Commune de Lutry

**Préavis n° 1245/ 2018
au Conseil Communal**

**LEVÉES DES OPPOSITIONS CONCERNANT LA MISE À L'ENQUÊTE PUBLIQUE DES DÉCISIONS
D'ALLÈGEMENT PRÉVUES DANS LE CADRE DE L'ASSAINISSEMENT DU BRUIT DES ROUTES
CANTONALES ET COMMUNALES**

Lutry, le 16 janvier 2018

PARCELLE 343

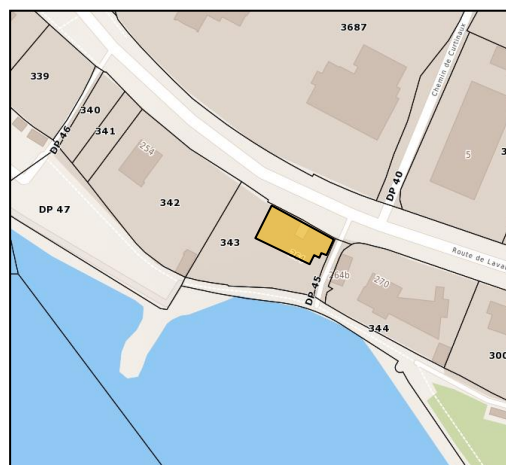
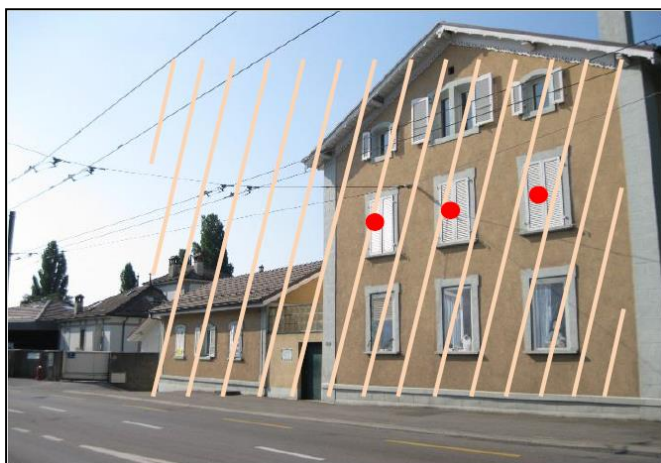
« (...) Nous demandons une reconsidération de la situation et la prise en charge de mesures d'isolations supplémentaires. Le changement des fenêtres des locaux les plus touchés nous paraît dès lors une mesure indispensable au vu de la situation. (...) ».

Selon l'Art. 15 de l'Ordonnance sur la protection contre le bruit (OPB), l'insonorisation des fenêtres est demandée seulement lorsqu'il n'est pas possible de respecter les valeurs d'alarme en raison des allègements accordés.

Or, dans le cas présent, les mesures d'assainissement prévues au droit du bâtiment concerné permettent le respect des valeurs d'alarme.

L'isolation des fenêtres ne concerne pas les bâtiments qui ne sont pas en dépassement des valeurs d'alarme. Une isolation n'est donc pas prescrite. L'évaluation réalisée est donc conforme aux exigences légales.

PARCELLE 371

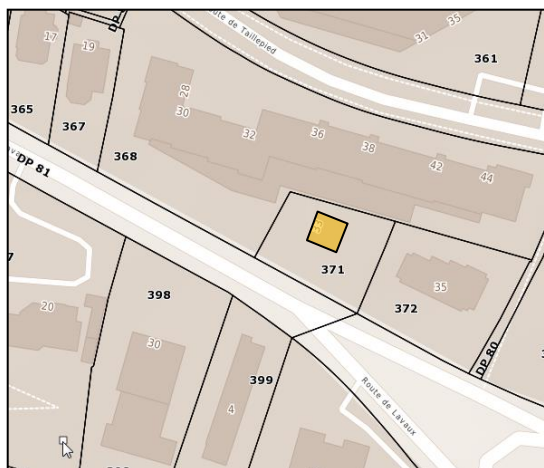
La nécessité d'un mur antibruit

« Dans le cas présent, le coût de réalisation d'un mur antibruit afin de protéger l'habitation de l'opposant du bruit de la route de Lavaux n'a nullement été étudié. Au demeurant, compte tenu de la configuration des lieux, la réalisation d'un tel ouvrage n'engendre aucune difficulté technique en lien avec un chemin d'accès (...)».

La paroi antibruit viendrait au bord du trottoir, à la place du muret existant. Le bâtiment faisant l'objet de cette étude, est situé en retrait par rapport à la route, la pose d'une paroi antibruit est donc envisageable.

Afin d'obtenir le gain minimum de 5 dB(A) au droit d'au moins une fenêtre donnant sur un local à usage sensible au bruit, les dimensions minimum sont de 4.0 m de haut pour 40 m de long.

L'indice WTI de la paroi est de 0.4. Un indice WTI de 0.4 est insuffisant ($WTI > 1$) d'après le manuel du bruit routier (OFEV/OFROU 2006), c'est-à-dire que la paroi n'est pas supportable économiquement et par conséquent disproportionnée au sens de la LPE.

Par contre au niveau de l'indice WTI, la paroi s'avère être économiquement non supportable. Il en résulte qu'aucune mesure sur le chemin de propagation n'est à prescrire.

**REPONSE A L'OPPOSITION A L'ENQUETE
ALLEGEMENT PARCELLE 4288**

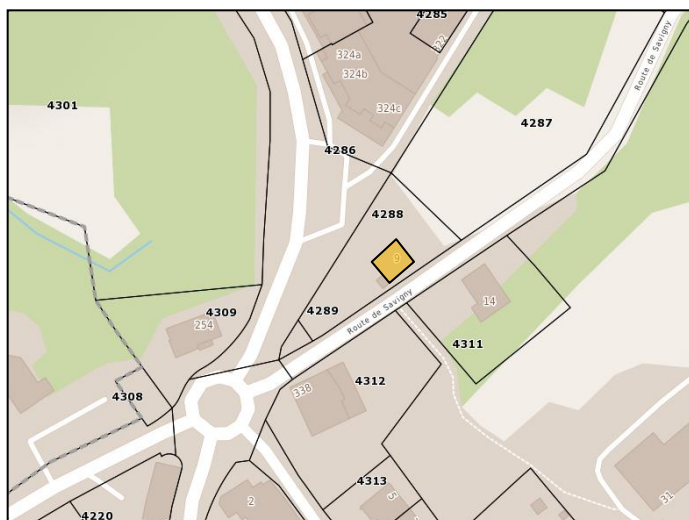
« (...) un mur antibruit n'a pas été envisagé au motif que le bâtiment était appelé à être démolé ou transformé. Or, cette information est erronée. ».

« Selon le rapport final du 15 décembre 2009, les immissions du bruit de la route de Savigny sur la parcelle des opposants ont été calculées au moyen du logiciel STL 86 à 67.5 dB(A). Or, le tableau des immissions fait état d'un résultat de 67 dB(A) seulement. »

La paroi antibruit viendrait au bord de chaussée. Le bâtiment faisant l'objet de cette étude est situé en retrait par rapport à la route, la pose d'une paroi antibruit est donc envisageable.

Pour cette analyse, 3 variantes de parois antibruit ont été calculées. Une paroi antibruit de 2.5m de hauteur et 13m de longueur obtient le meilleur indice WTI.

Le meilleur indice WTI obtenu est de 0.5. Un indice WTI de 0.5 est insuffisant ($WTI > 1$) d'après le manuel du bruit routier (OFEV/OFROU 2006), c'est-à-dire que la paroi n'est pas supportable économiquement et par conséquent disproportionnée au sens de la LPE.

Selon le manuel du bruit routier, les niveaux d'évaluation sont présentés sans chiffre après la virgule. Un arrondi à la valeur supérieure (en l'occurrence 68 dB(A)), ne remettrait pas en question l'allègement. Par ailleurs, les immissions sonores sont exprimées avec un degré de précision de 1 à 2 dB (A).
